MARKT ISEN

NIEDERSCHRIFT ÜBER DIE 94. ÖFFENTLICHE SITZUNG DES MARKTGEMEINDERATES

TOP 6	Bauplanungsrecht; Bebauungsplan "Pemmering-Nordwest"; Ergebnisse der frühzeitigen Beteiligung der Öffentlichkeit sowie der Behörden
--------------	--

Abbildung 2: Flächenbedarf für Wendehammer.

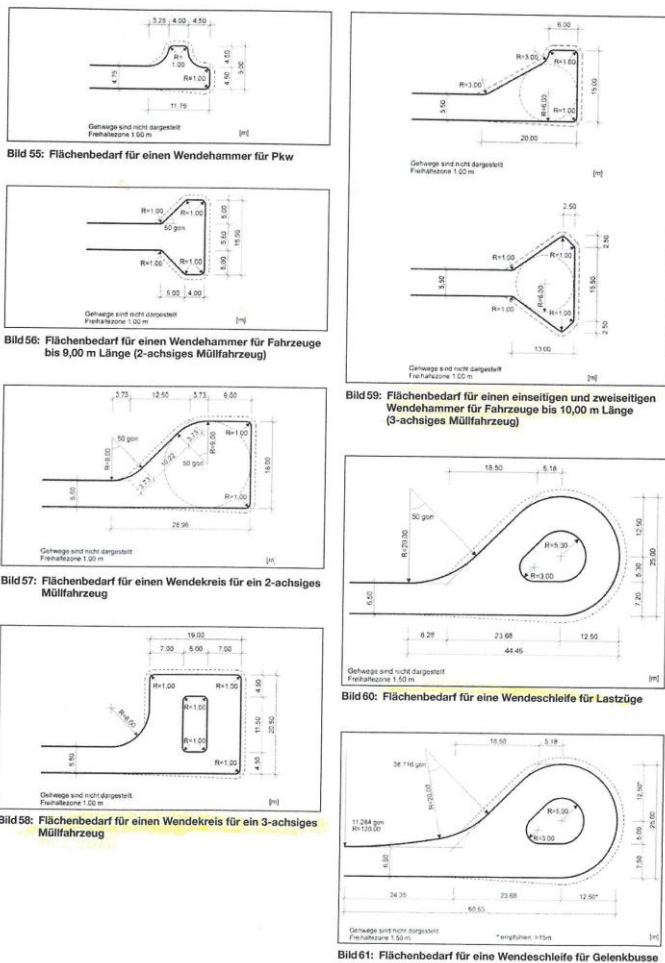
Mit Bezug zu den Ausführungen im Merkblatt ist festzuhalten, dass Stichstraßen, die über keine Wendemöglichkeit für Müllfahrzeuge verfügen, von diesen nicht befahren werden. Die Abfallhältnisse der Anlieger dieser Stichstraßen (z.B. Parzellen 1, 2, 3, 18 und 19) sind dann an der Ringstraße, bzw. an der nächsten von den Müllfahrzeugen anfahrbaren öffentlichen Verkehrsfläche bereitzustellen.

Die geforderte Mindestfahrbahnbreite für Anliegerstraßen mit Begegnungsverkehr beträgt bei gerader Strecke 4,75 Meter. An Abzweigungen sowie an Verschwenkungen (die sich z.B. aus der wechselseitigen Einrichtung von „Parkinseln“ ergeben) sind die sich ergebenden Schleppkurven der Müllfahrzeuge zusätzlich zu berücksichtigen. Bei Anpflanzung von Straßenbegleitgrün ist zu beachten, dass die sich ergebenden Mindestfahrbahnbreiten für das gesamte Lichtraumprofil der Müllfahrzeuge bis in 4 Meter Höhe benötigt werden.

Die Erschließungsplanung wurde durch das Büro Schelzke erstellt. Dabei wurden die entsprechenden Abmessungen für Müllfahrzeuge berücksichtigt. Grundsätzlich ist am Ende des Eschenweges bei Parzelle 18 eine ausreichende Wendemöglichkeit (einmaliges Zurücksetzen) für die Feuerwehr- und Müllfahrzeuge vorgesehen und nachgewiesen. Im Zweifel können die Mülltonnen der Parzellen 1 und 2 im Bereich der Parzelle 18 bereitgestellt werden.

Die Stellungnahme wird zur Kenntnis genommen und im weiteren Verfahren in der Planung der öffentlichen Verkehrsflächen beachtet. Die Planung wird nicht geändert.

Abbildung 3: Lageplan Bestand BP Pemmering West des Wasserzweckverbands der Mittbachgruppe

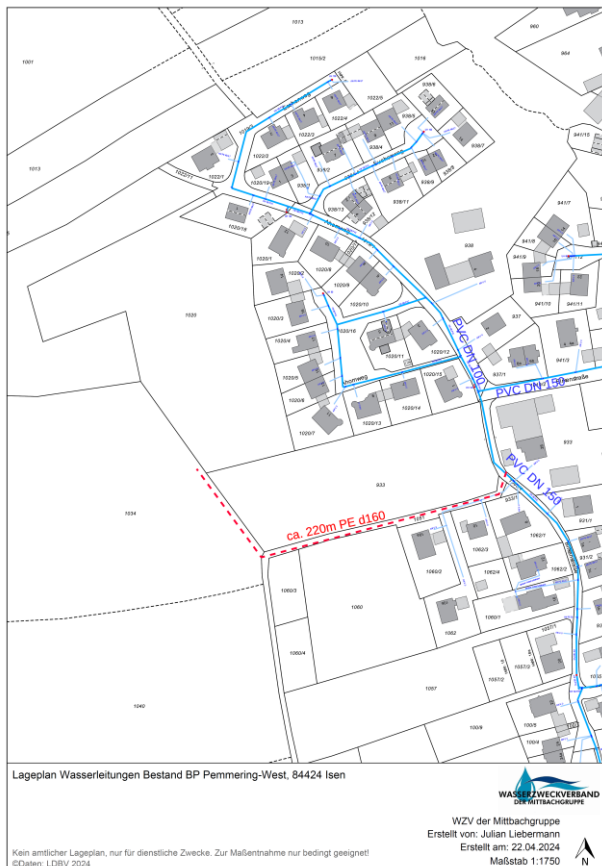
Hiermit teilen wir Ihnen mit, dass das geplante Baugebiet an die öffentlichen Wasserversorgungsleitungen des WZV angeschlossen werden kann. Die Planungskosten für die Erschließung, die Anbindung an das bestehende Leitungsnetz, sowie die eigentliche Erschließung des Baugebietes muss jedoch auf Kosten des Erschließungsträgers erfolgen. Die Erschließung des Baugebietes würde aufgrund der Größenordnung einen hohen finanziellen Aufwand für den WZV der Mittbachgruppe darstellen, der über die zu erwartenden Herstellungsbeiträge aus den anzuschließenden Grundstücken nicht refinanziert werden kann. Zudem gestaltet sich die Erschließung aufwendiger, da zur Sicherstellung einer ausreichenden Wasserversorgung, auch hinsichtlich der Bereitstellung von Löschwasser, eine zusätzliche Versorgungsleitung DN 150 von ca. 220m (siehe beiliegenden Lageplan) erforderlich ist. Die Einzelheiten dazu müssten vorab zwischen dem Erschließungsträger und dem WZV der Mittbachgruppe in einem Erschließungsvertrag geregelt werden.

Die Erschließungsplanung wurde vom Büro Schelzke erstellt. Die angegebenen Informationen werden im Rahmen der weiteren Ausführungsplanung berücksichtigt.

Die Stellungnahme wird zur Kenntnis genommen. Die Planung wird nicht geändert.

Anhang 2:

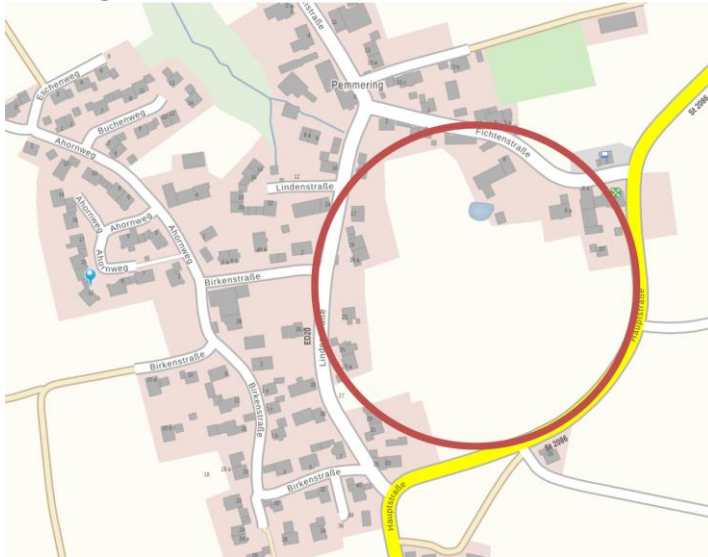
In Pemmering gibt es eine prädestinierte Baulücke, auch bekannt als ehemals Bebauungsplan Pemmering Südost, die für ein Siedlungsgebiet ausschließlich in Betracht kommt (siehe Anhang 2). Ein Baugebiet Pemmering Nordwest darf aus städtebaulicher Sicht nicht umgesetzt werden. Darüber hinaus bleibt G 3.1 der LEB fast unberücksichtigt. Siehe hierzu meine Stellungnahme unter III Klimaschutz, Klimaanpassung, Nachhaltiges Bauen.

Die Flächen der erwähnten Baulücke in Pemmering „Bebauungsplan Pemmering Südost“ stehen nicht zur Verfügung. Bei diesen als „Alternativfläche“ bezeichnete Fläche handelt es sich nicht um eine Baulücke, sondern um planungsrechtlichen Außenbereich. Diese Planung wurde mangels Verfügbarkeit erforderlicher Grundstücke nicht weiterverfolgt.
